710 - INSP
 ISO/IEC 17020
 Origineel verslag

Verslagnummer:
 40/05052025/46374/50759/1

Inspectie adres: Alfred de Taeyestraat 2, 2830 Willebroek (België)
 Type: Verkoop [Afd 8.4.2]

Besluit

Elektrisch bord

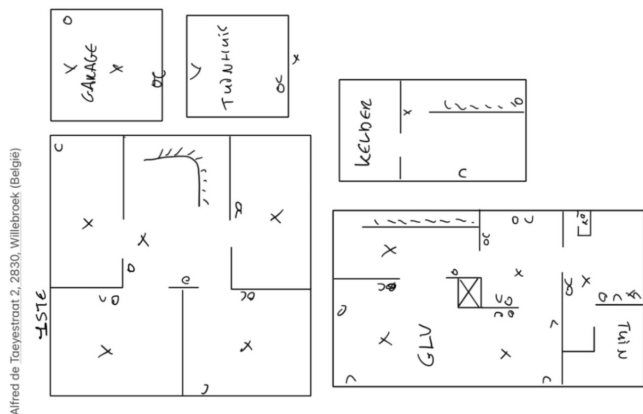
- Het eendraadsschema en situatieplan zijn niet aanwezig. - oAfd 3.1.2.1
- De beschermingsgraad van de ruimte moet ten minste IPXX-D zijn voor ruimtes publiek toegankelijk en IPXX-B voor gewone ruimtes. - oAfd 4.2.2.3

- De installatie is niet aangevuld met een differentieelstroombeschermingsinrichting met hoge of zeer hoge gevoeligheid. - oAfd 4.2.4.3
- De kringen die de wasmachine, vaatwasmachine, droogkast voeden, zijn niet voorzien van een (zeer) hoog gevoelige differentieelstroombeschermingsinrichting. - oAfd 4.2.4.3.b

- Er is geen differentieelstroombeschermingsinrichting geplaatst aan het begin van de installatie. - oAfd 4.2.4.3.b; oAfd 5.3.5.3
- De kring(en) die stopcontacten bevatten zonder aarding zijn niet beschermd door een differentieelstroombeschermingsinrichting met een hoge of zeer hoge gevoeligheid. - oAfd 8.2.1

- De aardingsonderbreker is niet conform of afwezig. - oAfd 5.4.3.5
- Een of meerdere stopcontacten zijn niet van kinderbeveiliging voorzien. - oAfd 4.2.2.3.b; Afd 8.2.1; Afd 8.2.2

- Elektrische leidingen in open lucht/in opbouw, zijn niet goed bevestigd. - oAfd 5.2.9.5; Afd 5.2.2
- Geleiders van het type VOB zijn niet in een buis geplaatst en/of zoals het zou moeten. - oAfd 5.2.9.3

- Schakelaars / stopcontacten / aftakkingsdozen zijn niet conform bevestigd. - oAfd 5.3.4.2c; oAfd 5.3.5.2; Afd 1.4.1; Afd 1.4.2; oAfd 5.3.5.4
- Aansluitingen voor samenvoegingen, verbindingen of aftakkingen van kabels werden niet uitgevoerd in overeenstemming met de regels van de kunst in dozen, borden, aansluitklemmen van schakelaars, stopcontacten of in de ruimtes van hanglichtarmaturen. De inbouwdozen van schakelaars en stopcontacten moeten voldoende groot zijn om gemakkelijk verbindingen hierin te kunnen maken. - oAfd 5.1.1.2; Afd 1.4.1; Afd 1.4.2; Afd 5.2.6
